Stellungnahme der Bürgerinitiative

„Basistunnel nach Prag“

zum Raumordnungsverfahren

Dresden – Prag

5.2. Streckenverlauf aller BI-Varianten im Vergleich

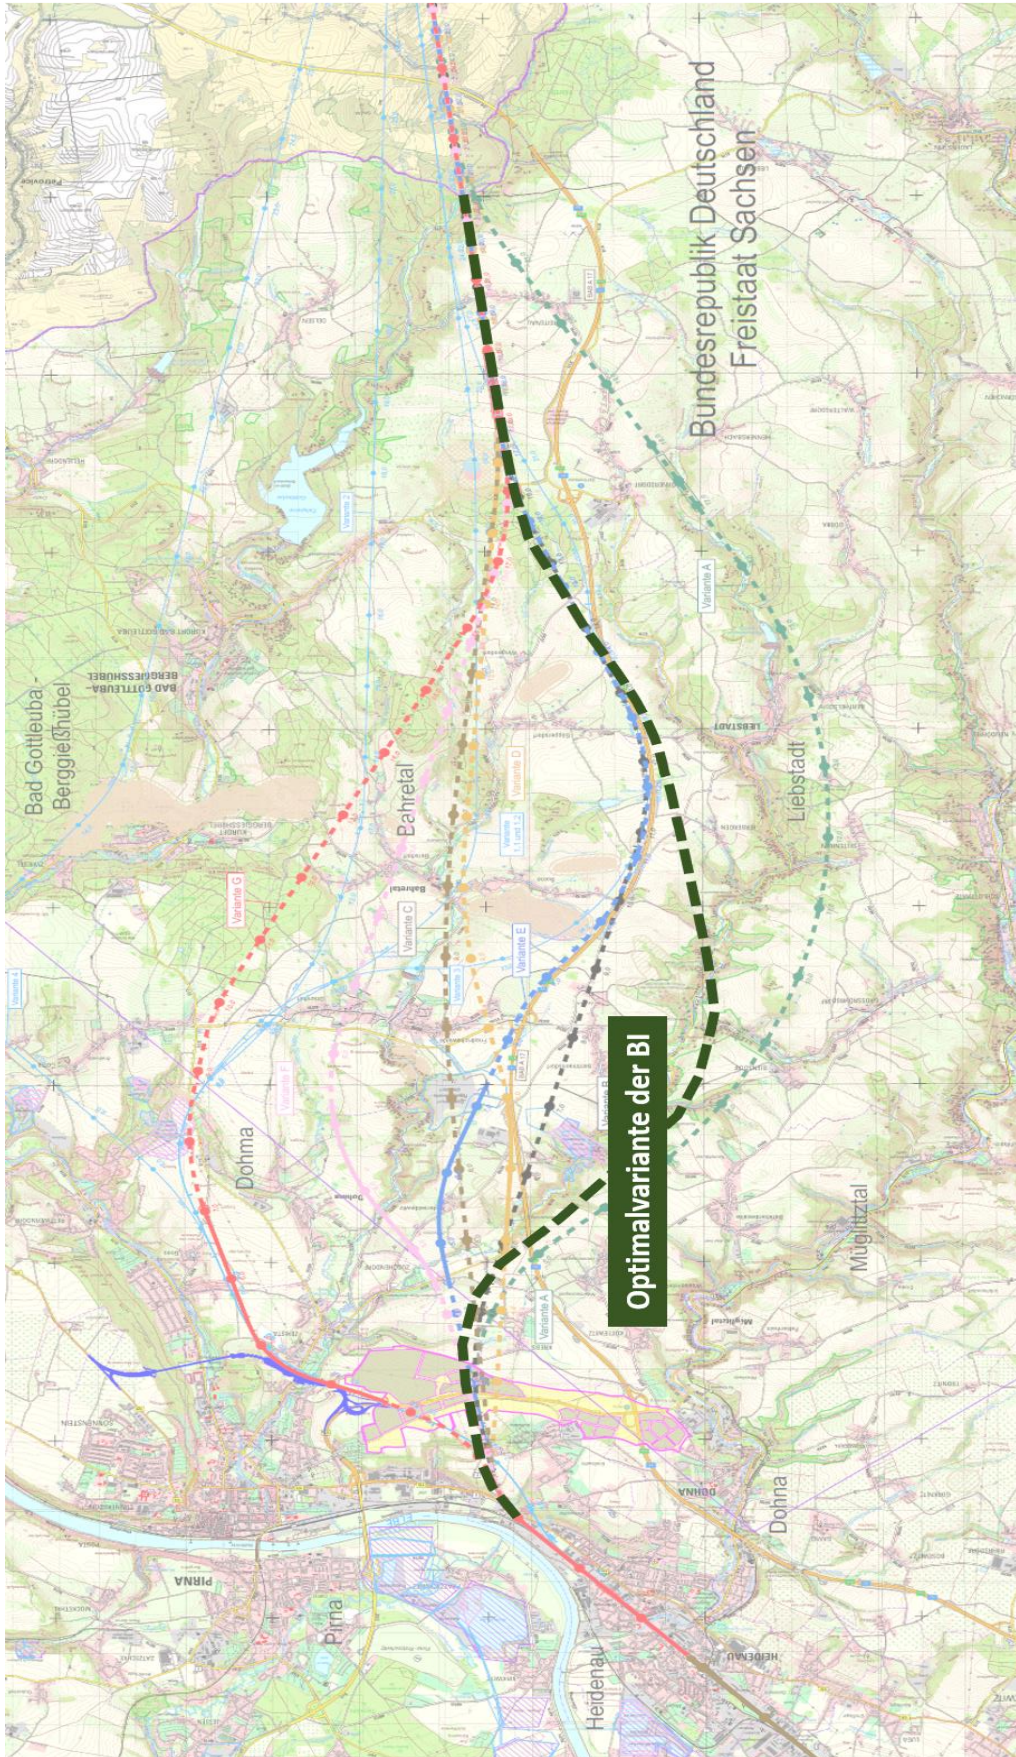
Alle 7 Varianten durchfahren diese Risikozone. Bei der Variante A ist der Winkel mit dem der Streckenverlauf in die Störzone eintaucht möglicherweise ungünstiger als bei den Varianten B bis G.

Wir verändern deshalb die Linienführung in diesem Bereich so, dass dieses potentielle Problem verringert wird und nur noch im selben Umfang wie bei allen anderen Varianten besteht.

5.3. Streckenverlauf der BI-Optimalvariante

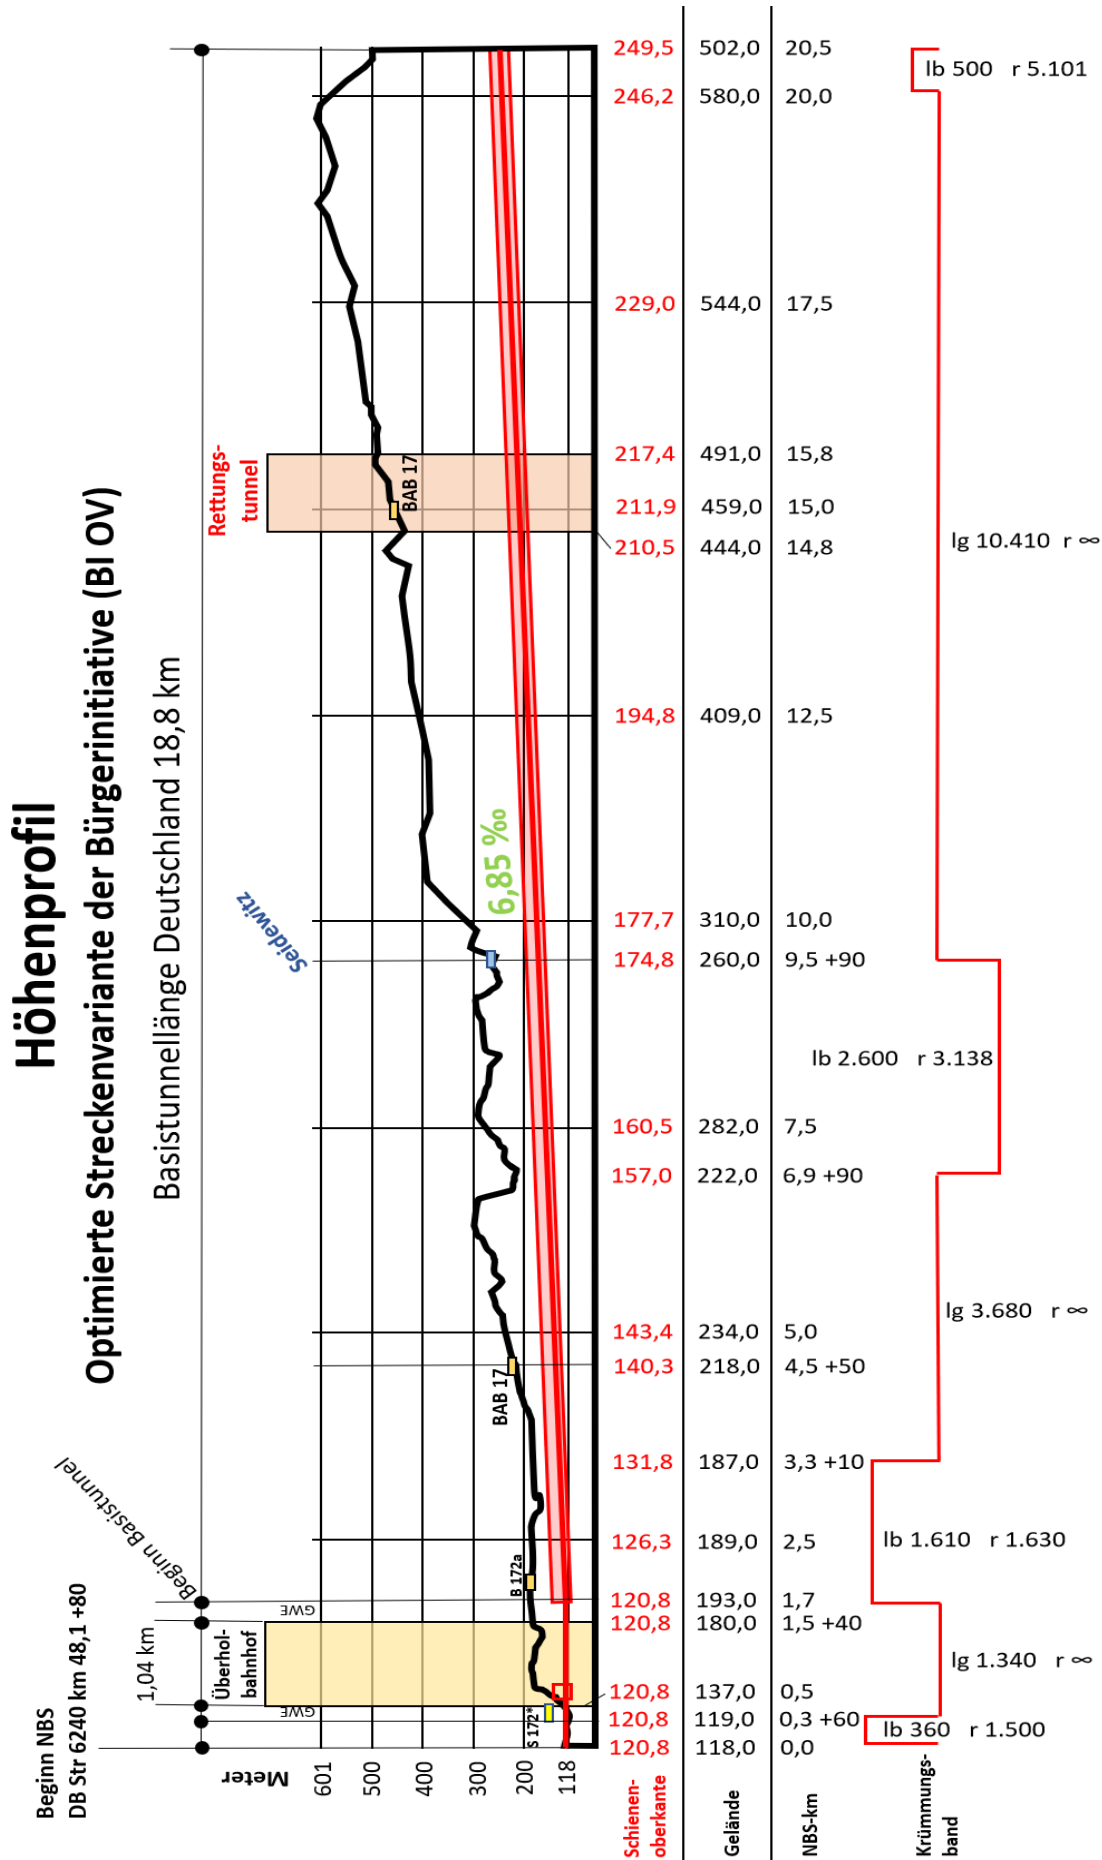
Trotzdem haben wir die Linienführung hinsichtlich der Tunnellänge noch einmal untersucht und optimiert.

In der Abbildung im Punkt 5.4. sind die Details dazu dargestellt.

5.5. Ausbindung Heidenau

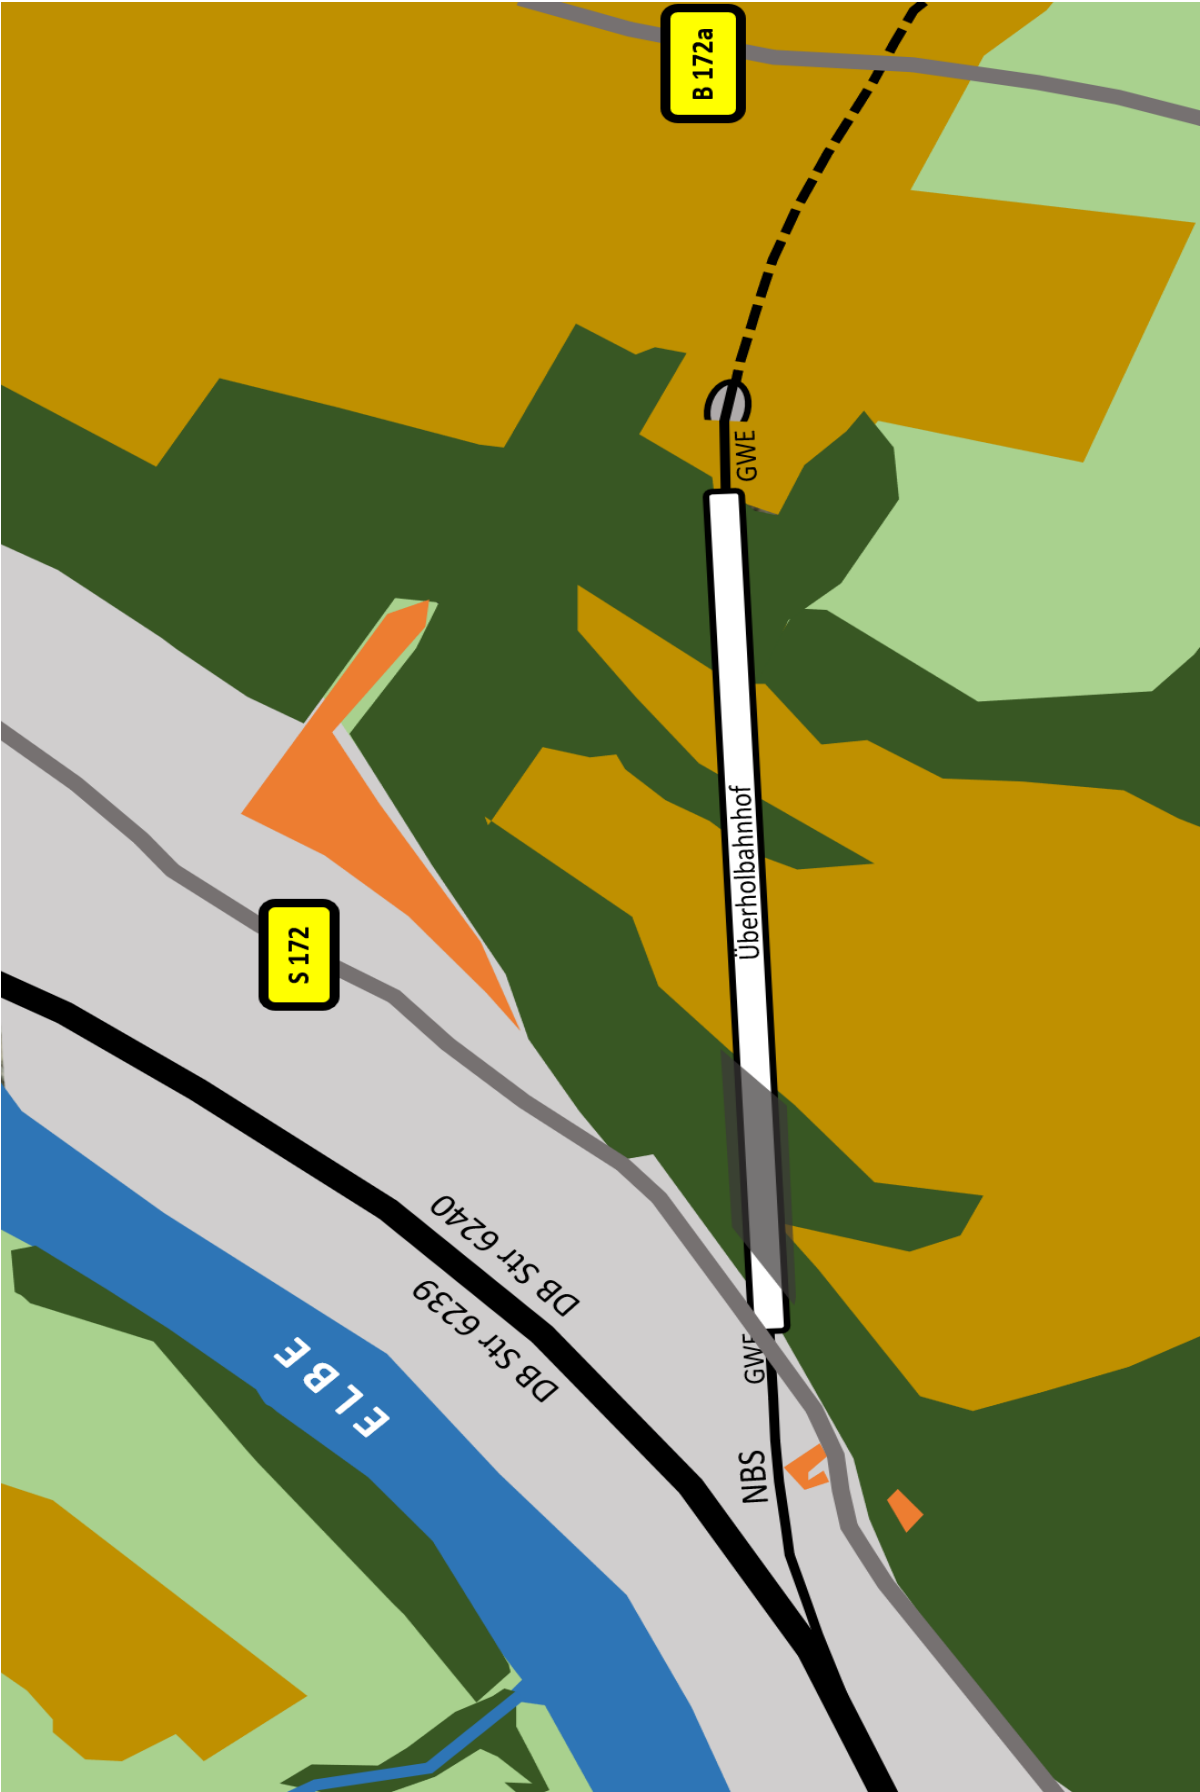
Kreuzungsfreie Ausbindung der NBS

Bereits bei der ersten Präsentation unseres Konzeptes im November 2018 haben wir Vertretern der Projektgruppe mehrere Varianten für die Ausbindung in Heidenau vorgestellt. Dabei wurde von uns immer betont, dass es allein die Entscheidung der Deutschen Bahn sein kann, welche Variante weiterverfolgt wird. Aus unserer Sicht müssten Wirtschaftlichkeitsuntersuchungen vorgenommen werden, die diese Entscheidung letztendlich begründen. Zum damaligen Zeitpunkt hatte die DB noch keine Präferenz für dieses Detail. Monate später wurde uns mitgeteilt, dass es eine kreuzungsfreie Ausbindung sein muss. Nun sind wir erstaunt, dass die unwirtschaftlichste Variante (Trogbauweise) ausgerechnet bei den Varianten der BI vorgesehen ist. Wir erwarten eine plausible Begründung, weshalb unser Vorschlag für eine kreuzungsfreie Ausbindung nicht einmal alternativ in Erwägung gezogen wurde.

5.6. Lage des verdeckten Überholbahnhofs

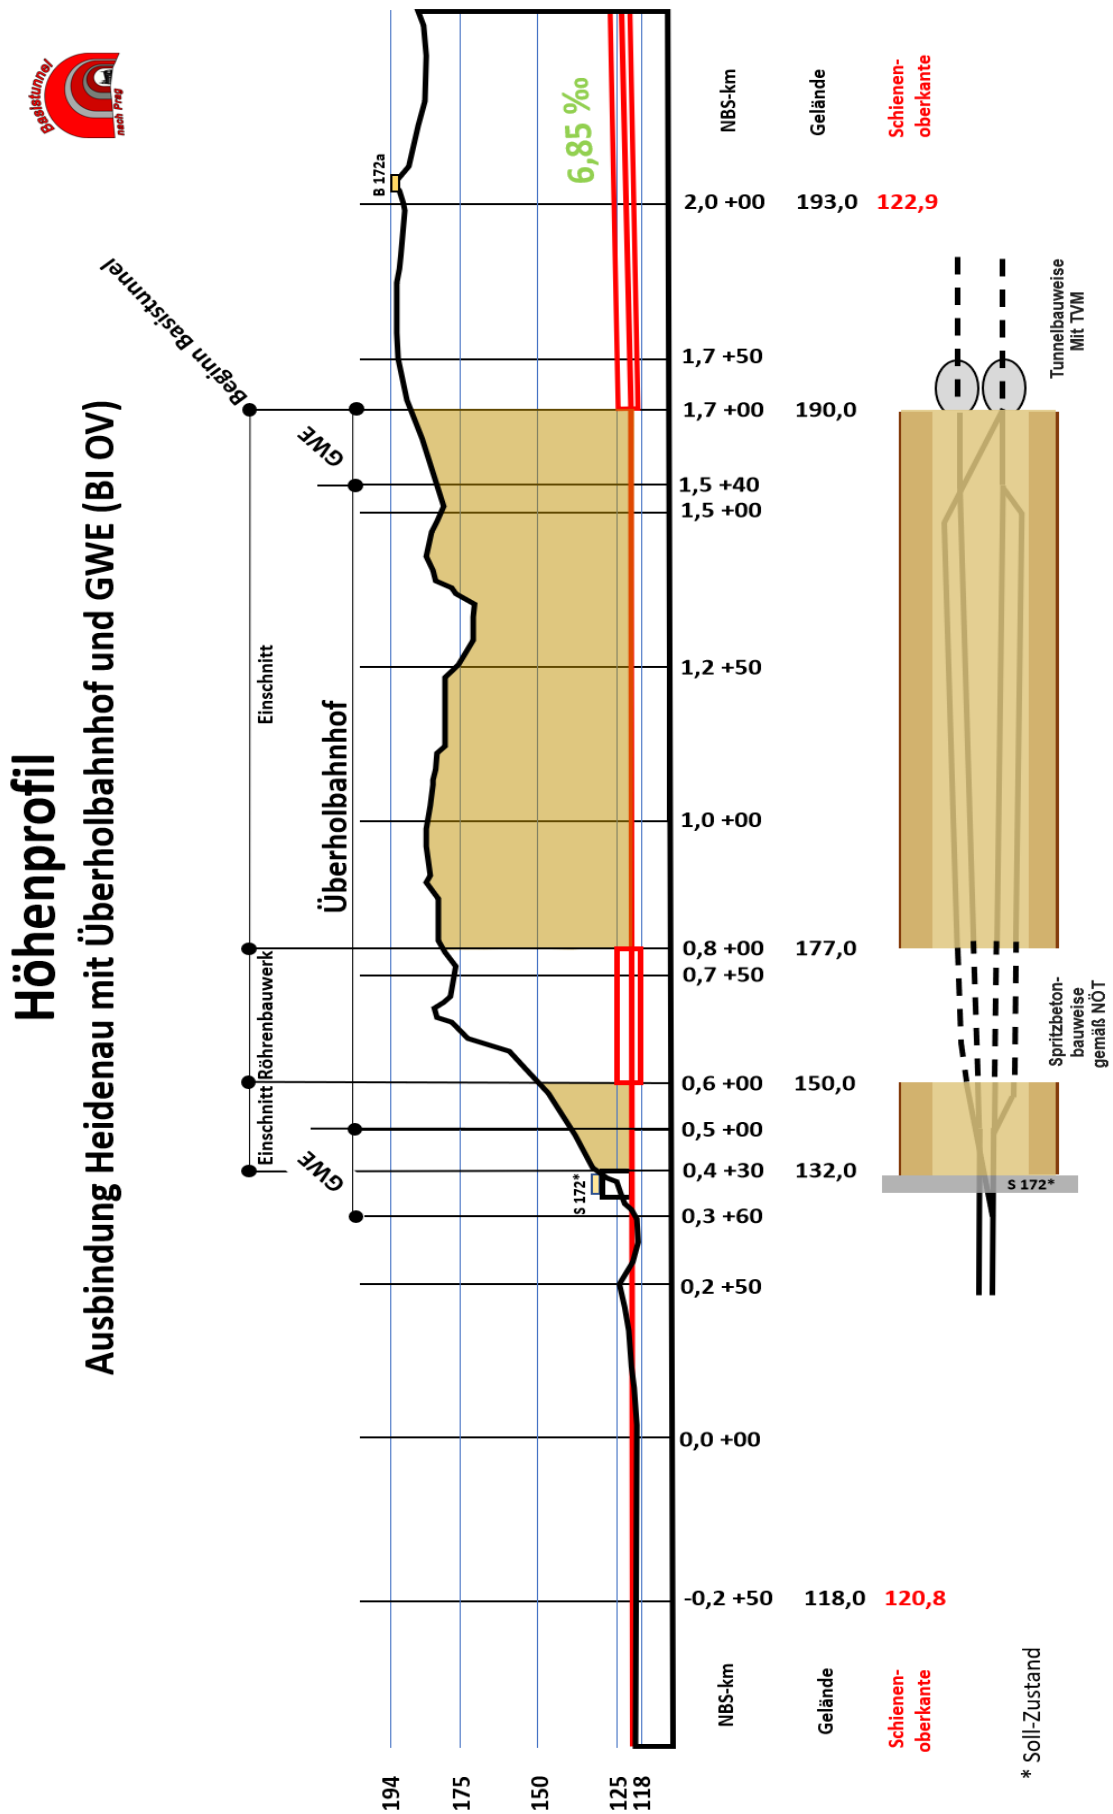
Die Bürgerinitiative schlägt eine Variante vor, die eine komplette Umbauung des Überholbahnhofes vorsieht. Das infrage kommende Areal bietet sich dafür hervorragend an. Unter Ausnutzung natürlicher topografischer Gegebenheiten und durch entsprechende bauliche Maßnahmen würde eine Überholmöglichkeit geschaffen, die komplett umbaut und von außen problemlos zugänglich wäre. Der Baukörper würde zudem einen perfekten Schallschutz bieten. Für Wartungsarbeiten und im Havariefall wäre er auch ohne Neigung schnell befahrbar.

So eine Variante schlagen wir für den Überholbahnhof in Heidenau vor. Wie diese Lösung im Detail aussieht, stellen wir unter 5.7. dar. Sie muss bei den weiteren Planungsstufen näher untersucht und vertieft werden.

Gleisplan Überholbahnhof und GWE

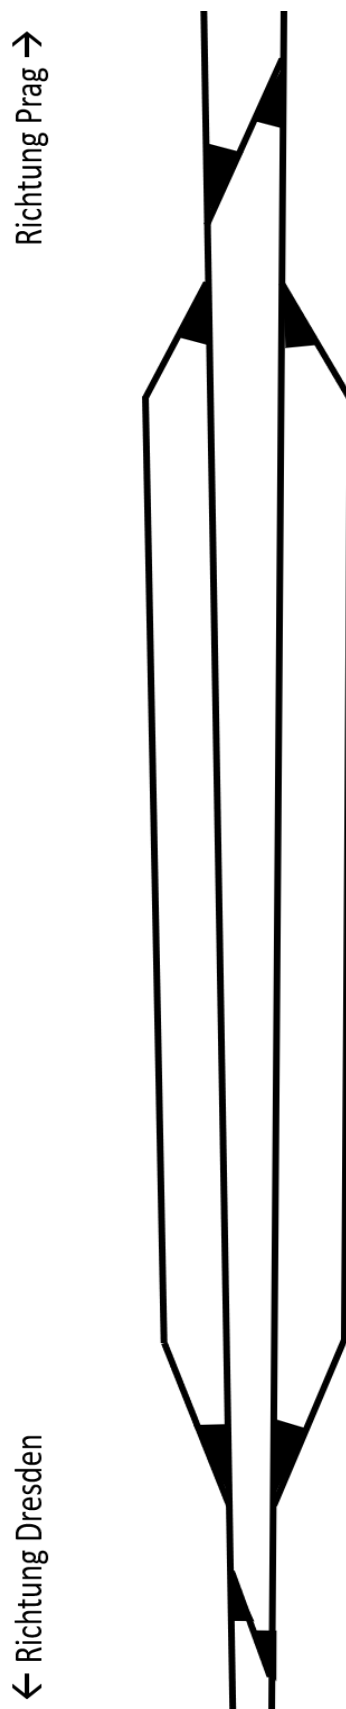
3. Abstand der Überholbahnhöfe

Da der Abstand der Überholbahnhöfe vor und nach dem Tunnel von großer Bedeutung für die Erfüllung des Prognosebetriebsprogramms ist, sollte dieser nur so groß sein, dass dieses Ziel auf jeden Fall erreicht werden kann.

Wir streben deshalb in diesem Punkt Optimierungen an. Auf keinen Fall kann der Überholmöglichkeit bereits im Bahnhof Heidenau geplant werden. Das würde den Abstand der Überholbahnhöfe um ca. 3 km vergrößern.
